ØSTFOLDBANEN VL(SKI-) MOSS, SANDBUKTA – MOSS – SÅSTAD

GEOTEKNISK RAPPORT VURDERING AV OMRÅDESTABILITET

Vurdering av områdestabilitet

Kvalitetssikring av geoteknisk rapport

Figur 3 Avgrensning av mulig løsneområde (© Open-Street-map bidragsyterne)

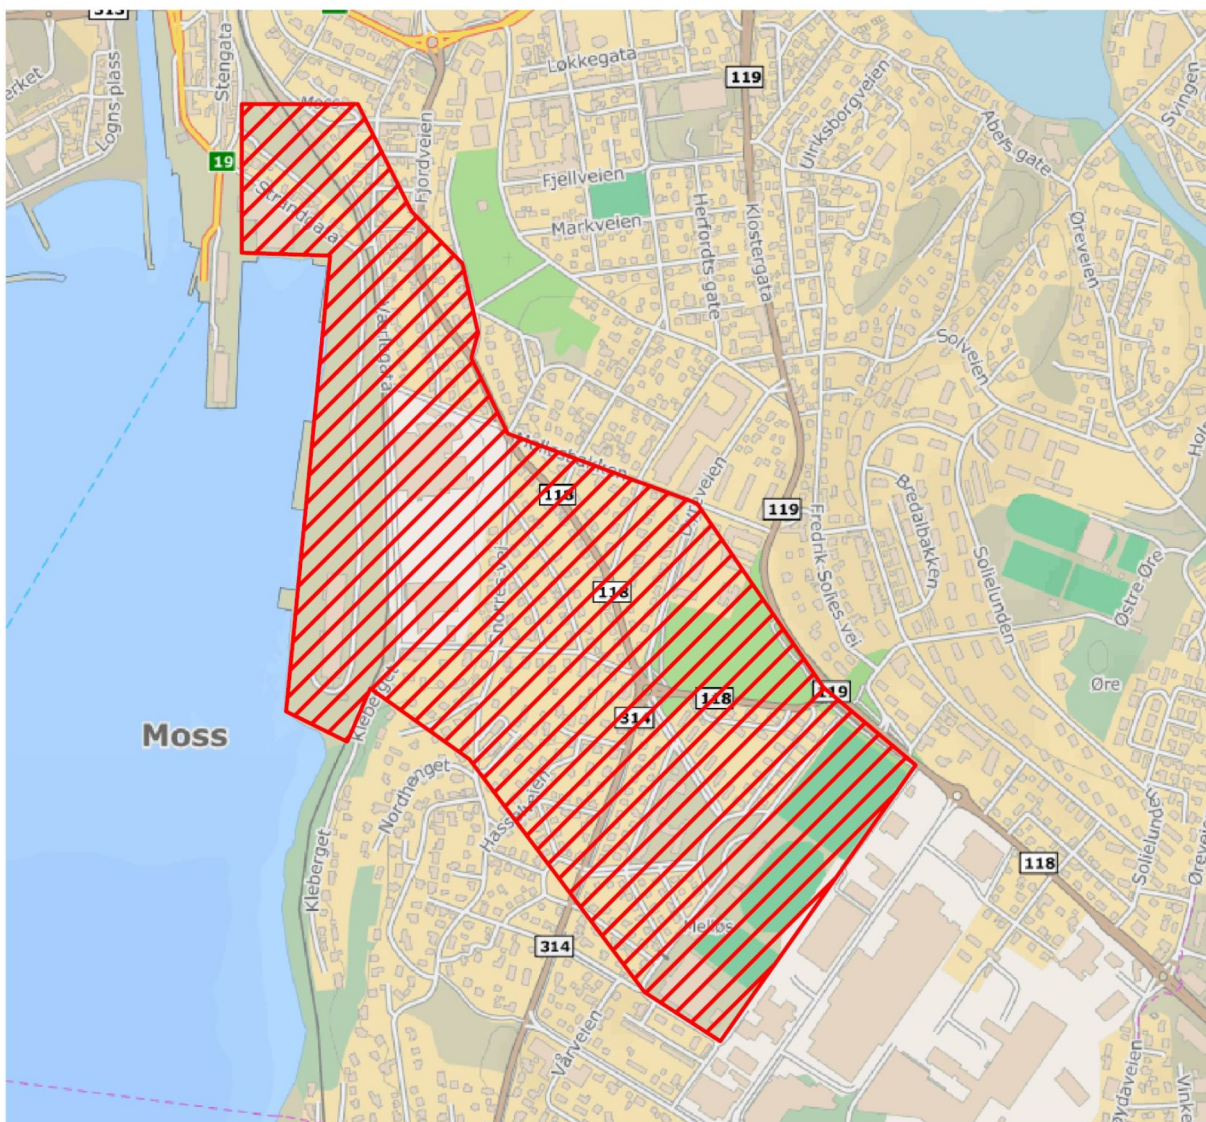
Forhold	Vurderinger og kommentarer
Avgrensning av faresone	<p>Ref. Rapport Figur 3.</p> <p>Vi er enig i at avgrensningen dekker aktuell faresone.</p>
Klassifisering etter faregrad	<p>Skadekonsekvens: ref. Rapport.Figur 4</p> <p>Vi er enig i konsekvensklasse 3</p> <p>Faregrad: ref. Rapport Figur 5</p> <p>Vi er enig i lav faregrad.</p> <p>Tidligere skredaktivitet kunne vært satt til 0: det aktuelle raset som skjedde i 2000 var en lokal utglidning i sjøen ved utfylling som ikke hadde tilstrekkelig sikkerhet, og har ikke relevans for områdestabiliteten.</p>
	<p>Risikoklasse: ref. Rapport kap. 4.3</p> <p>Vi er enig i risikoklassen.</p>
Tiltakskategori	<p>Ref. Rapport Figur 7</p> <p>Enig i høyeste kategori, K4.</p>
Utførte grunnundersøkelser	<p>Området er godt dekket av tidligere grunnundersøkelser. I det kritiske området, som er skråningen bak Rockwools fabrikkomt, har NGI utført omfattende undersøkelser med entydig bestemmelse av jordparametere og poretrykk.</p>
